AVIFAUNA Y TENDIDOS ELÉCTRICOS EN LA CAPV

Revisión de actuaciones realizadas para la adaptación de las LAAT al Real Decreto 1.432/2008

Fecha Noviembre de 2024

Autores **Dirección del trabajo y redacción final:**
Dirección de Patrimonio Natural y Cambio Climático. Departamento de
Desarrollo Económico, Sostenibilidad y Medio Ambiente. Gobierno
Vasco

Figura 8. En algunos apoyos de alineación en bóveda las cubiertas de silicona de las fases centrales se han desplazado en el conductor perdiendo toda su eficacia (v.g.: Apoyos nº 9004 y 9005 de la Línea 13.2 kV de Carranza-Arcentaes CTO-3).

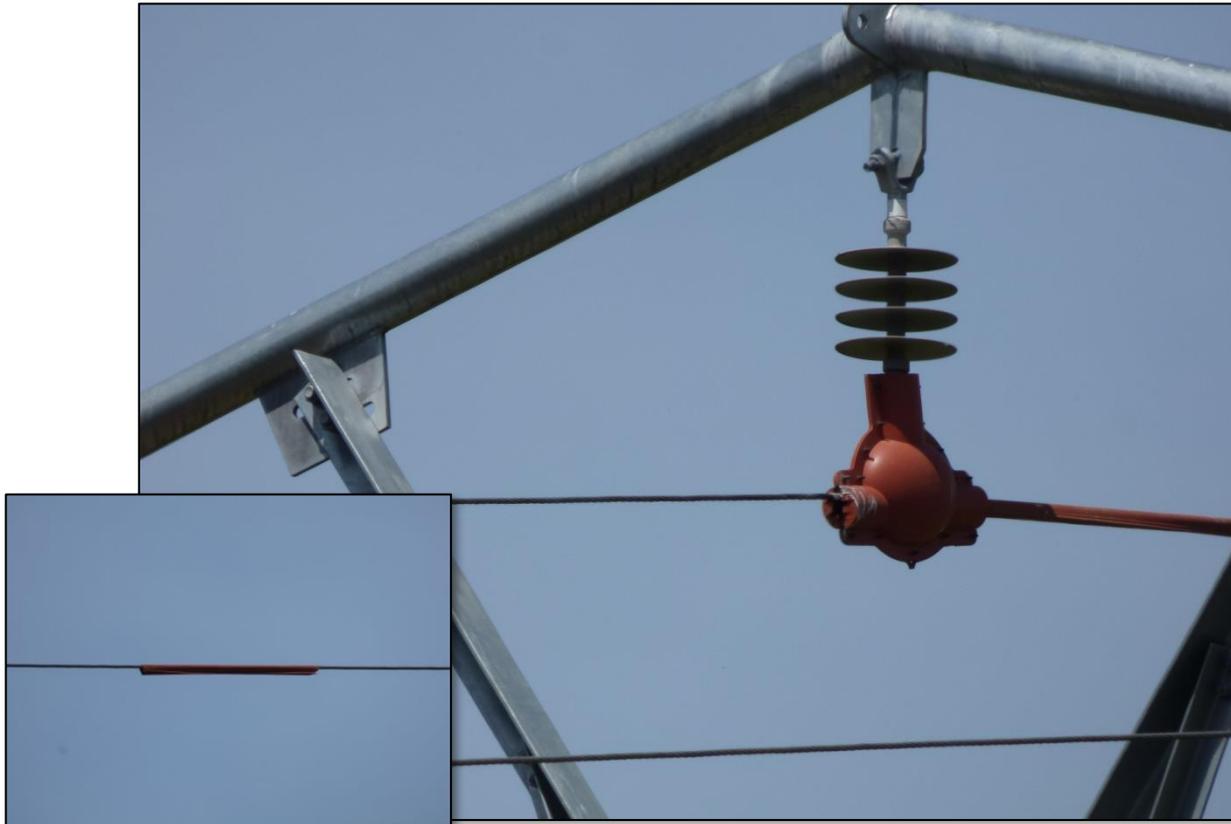
Las cubiertas de silicona de la fase central de los apoyos de alineación en bóveda nº 9004 y 9005 se han desplazado en el conductor perdiendo toda su eficacia. Es preciso reponerlas y asegurarse de que queden bien retenidas (Fig. 8).

Figura 9. Detalle de las cadenas de aisladores desprovistas de aletas (tipo "bastón"), que pueden ser utilizadas por las aves como posaderos y provocar electrocuciones entre las especies de mayor envergadura. Apoyo nº 9045 de la línea 13.2 kV Arcentales-Joyuelo CT-2 (Tramo El Suceso).

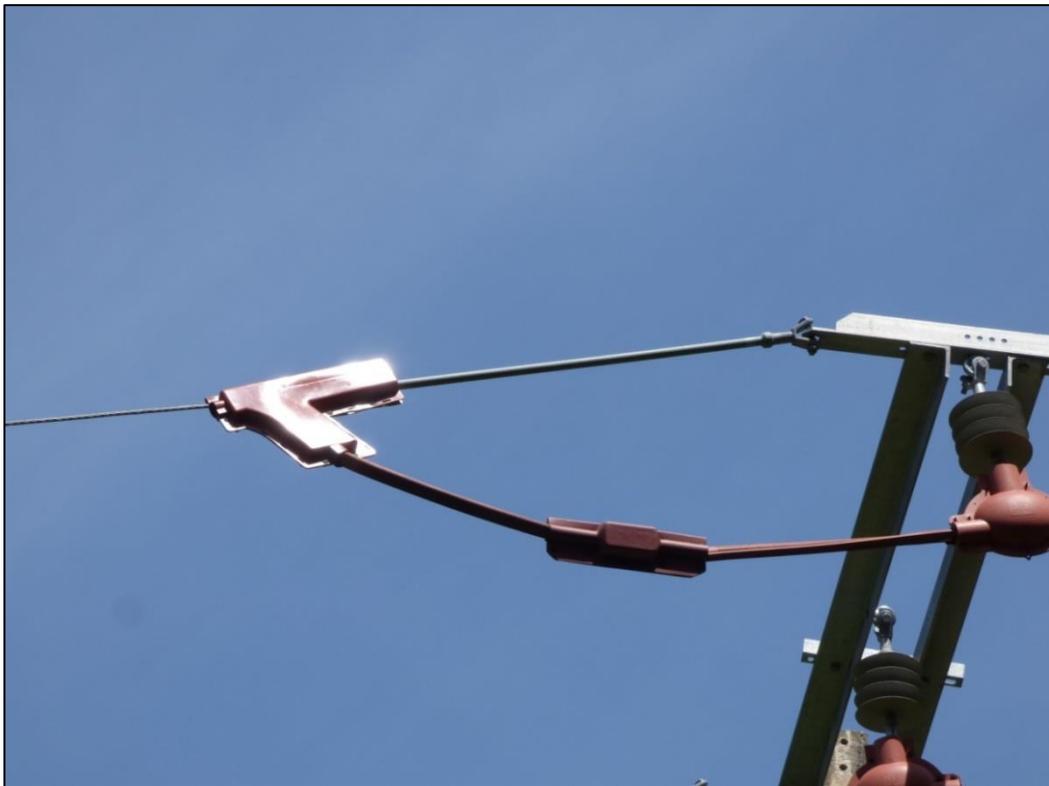
En todos los apoyos de amarre y especiales (nº 9043-9045) se han instalado cadenas de amarre de 1.0 m de aislamiento efectivo y, complementariamente, se han protegido las grapas de amarre y suspensión con cubregrapas preformados; lo que aporta otros 30-35 cm de aislamiento suplementario (Fig. 9).

Las cadenas de composite desprovistas de aletas (tipo bastón) constituyen excelentes posaderos para las aves, por lo que, excepcionalmente, podrían llegar a ocasionar electrocuciones entre las especies de mayor envergadura y, en este sentido, se recomienda el uso de cadenas de composite anti-posada, tipo avifauna.

Figura 26. Detalle de los empalmes aislados con cinta autosellante para trabajos en media tensión en los puentes flojos existentes en la línea (13.2 kV) Mondragón-Santa Águeda. En su lugar se recomienda el uso de preformados específicos.

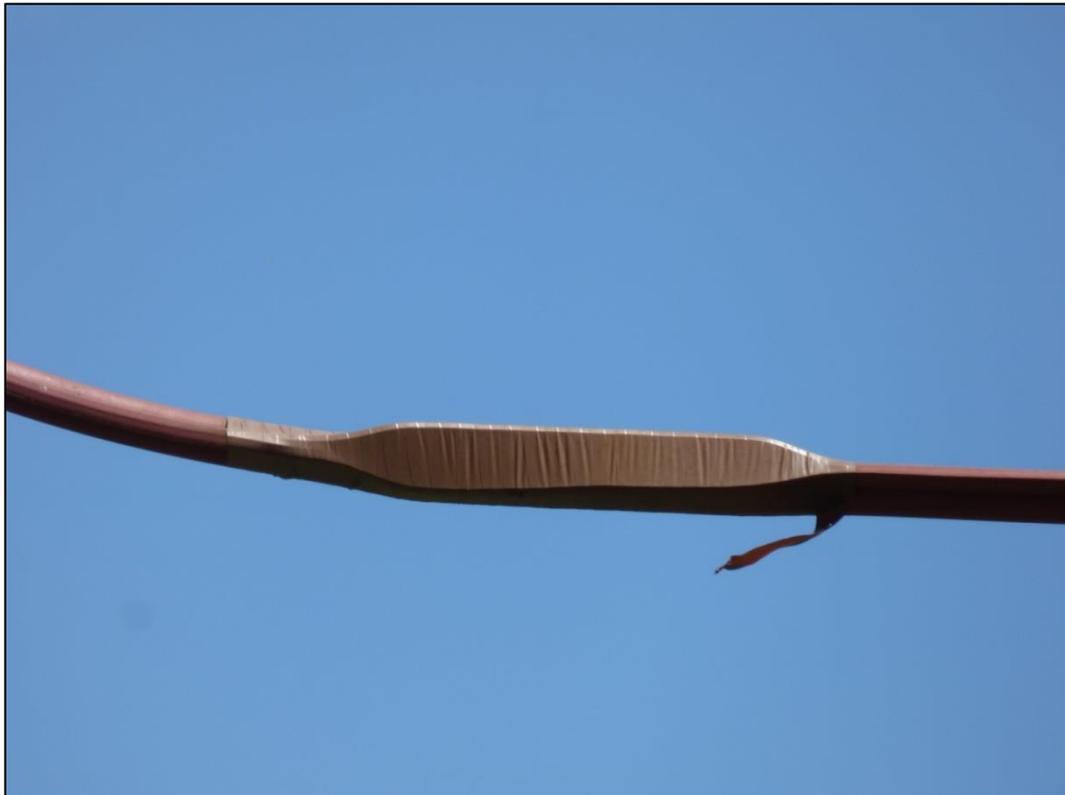
Los empalmes de los apoyos nº 67 y 70 se han protegido con cinta aislante auto-sellante para trabajos en media tensión (Fig. 26). En estos casos se recomienda el empleo de preformados específicos para conectores y empalmes que tienen una mayor duración.

Figura 33. Detalle de los preformados que protegen los fusibles-seccionadores del apoyo nº 5474 (Vi-41671). Las entradas y salidas de los XS no han sido convenientemente aisladas reduciendo la eficacia de la medida.

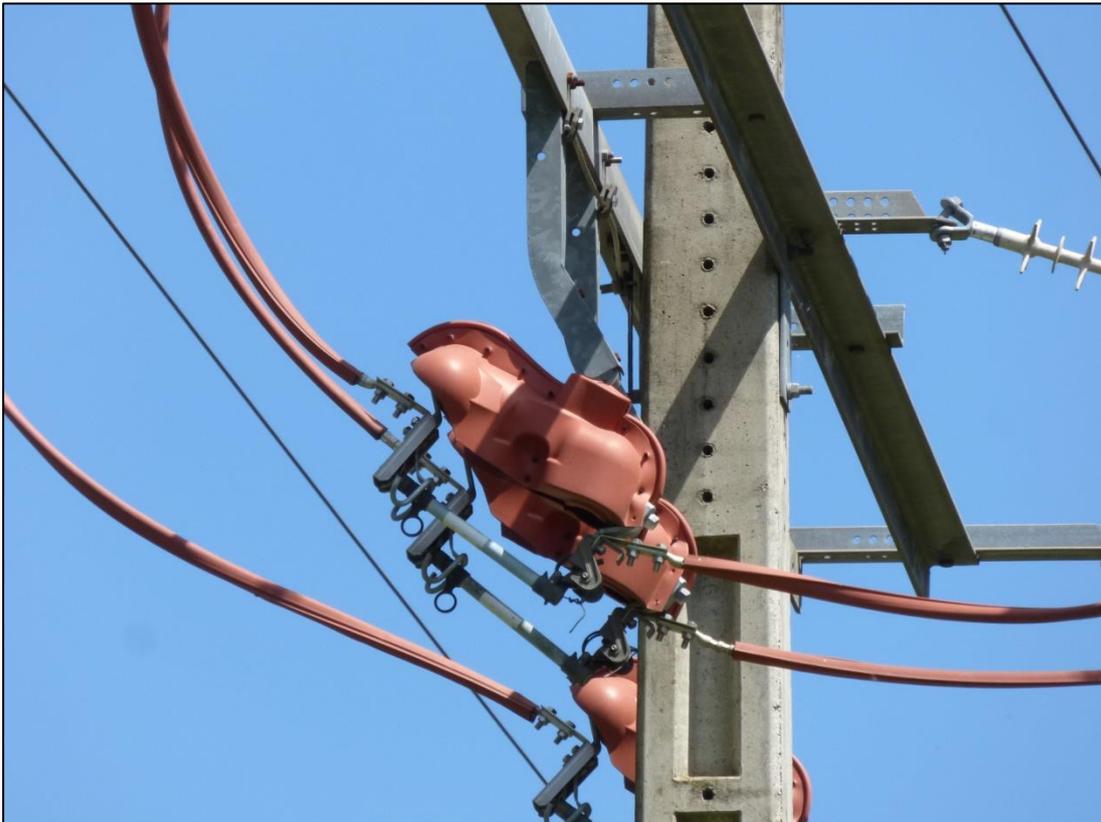
Los seccionadores de los apoyos de maniobra nº 5428, 5434, 5444, 5452, 5465, 5474 y 5472 se han protegido con preformados adecuados; pero no se han aislado los terminales de acceso y salida de los XS, lo que resta eficacia a la medida correctora empleada (Fig. 33).

Figura 37. Detalle de una de las balizas salvapájaros ("X" de neopreno) instaladas en el Bco. de Tropera deterioradas por efecto de la intemperie (hielo y viento). En la baliza de la imagen solo se mantiene el elastómero, habiendo perdido gran parte de su eficacia

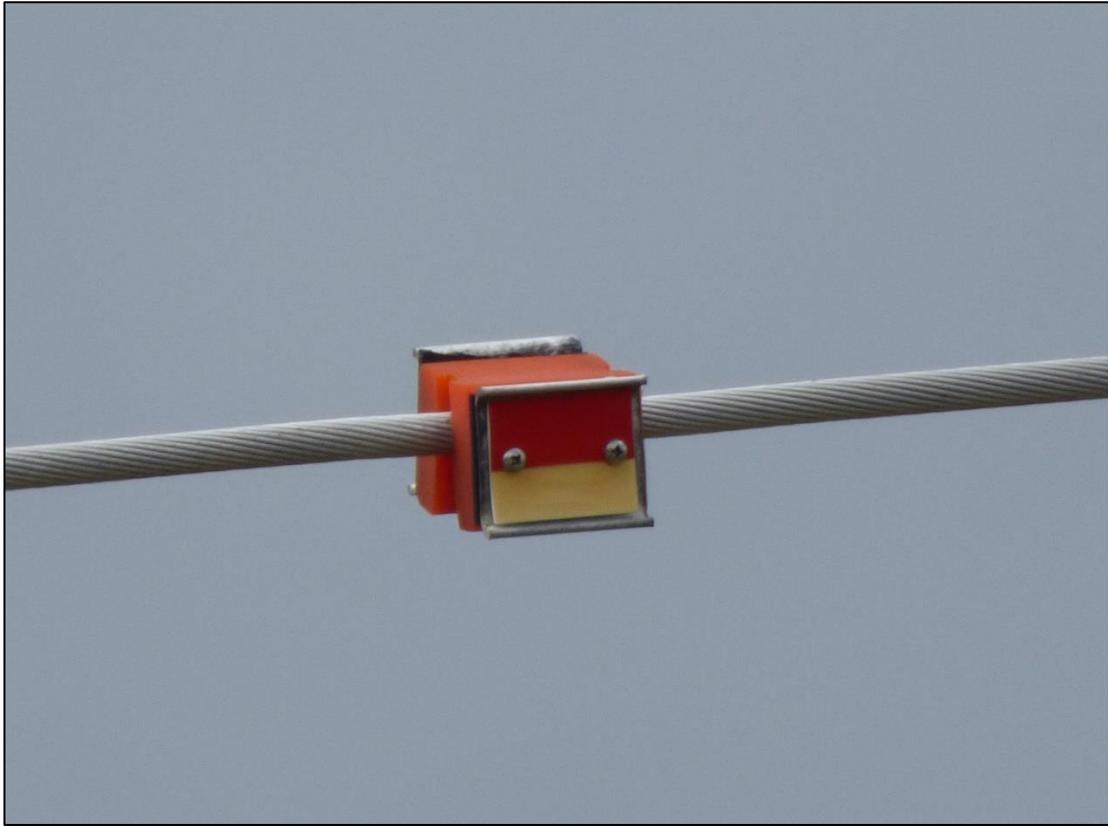
Para evitar colisiones entre las aves se han señalado 9 vanos de la línea con balizas salvapájaros: 7 vanos en la línea principal de Haro-Miranda (n° 18-21 y 28-44-45-30) y los 2 vanos de la Der. al Bco. Tropera (n° 44-46-47). La señalización se ha efectuado con "X" de neopreno (Saprem©) instaladas alternativamente en los tres hilos con una cadencia de 20 m en cada hilo. No obstante, algunas balizas se han deslizado en los hilos y otras se han deteriorado como consecuencia de las condiciones climáticas y el paso del tiempo y requieren mantenimiento (Fig. 37).

Figura 48. Detalle de un preformado específico empleado para proteger los conectores y empalmes en los puentes flojos.

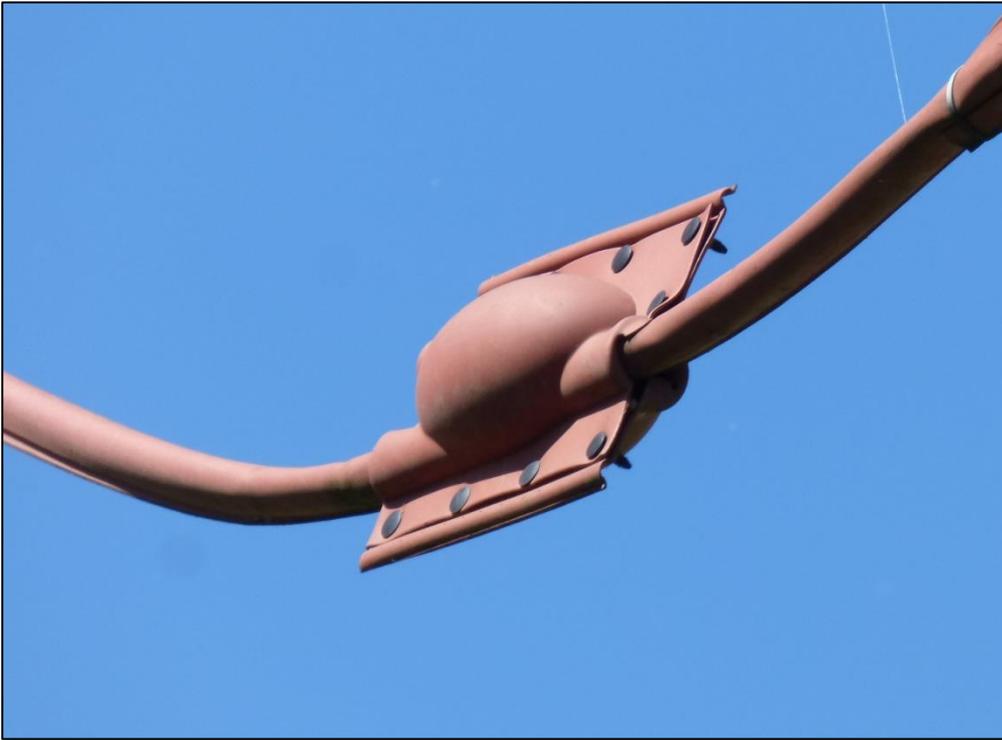
Especialmente problemático parece ser el aislamiento de los empalmes y conectores, que al presentar mayor diámetro que los conductores, dificulta la continuidad de las cubiertas de silicona y los manguitos. Las soluciones adoptadas en este caso por los instaladores de Iberdrola (I-DE) han sido variadas: a) aislamiento mediante cinta auto-sellante para trabajos en media tensión, b) instalación de un trozo de cubierta de silicona de mayor sección; c) colocación de un recorte de manta aislante remachada; y d) la protección de los empalmes y los conectores con preformados específicos ("cubre-conectores").

Evidentemente la solución más adecuada por su eficacia y duración es la utilización de preformados específicos. El resto de las soluciones se han mostrado poco duraderas y son frecuentes los casos comprobados en las revisiones de cubiertas desplazadas dejando al aire el tramo de puente que se pretendía proteger (Fig. 47).

Figura 49. Detalle de un conector que ha quedado al descubierto al estar protegido por una cubierta de silicona inadecuada. En su lugar es preciso emplear preformados específicos.

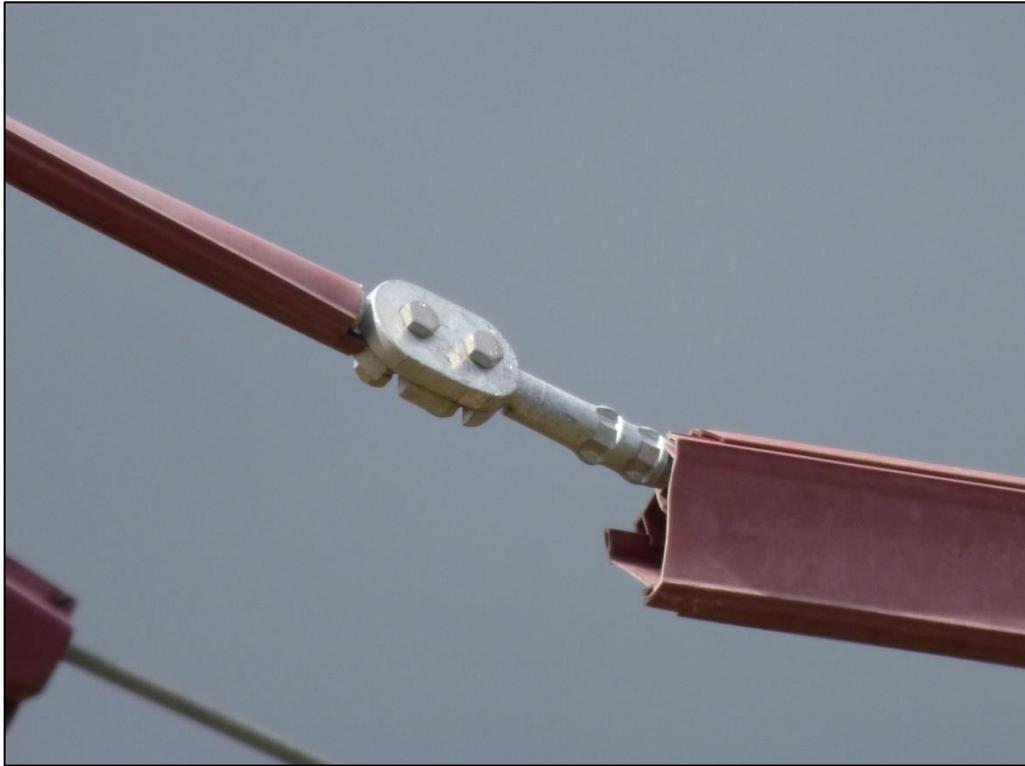
En cualquier caso, para proteger los empalmes y conectores es preciso evitar el uso de cubiertas de silicona de mayor sección o el uso de mantas aislantes, o de cualquier otro material inespecífico, que como hemos visto se desplazan fácilmente en el puente y resultan a corto plazo sumamente ineficaces (Fig. 49).
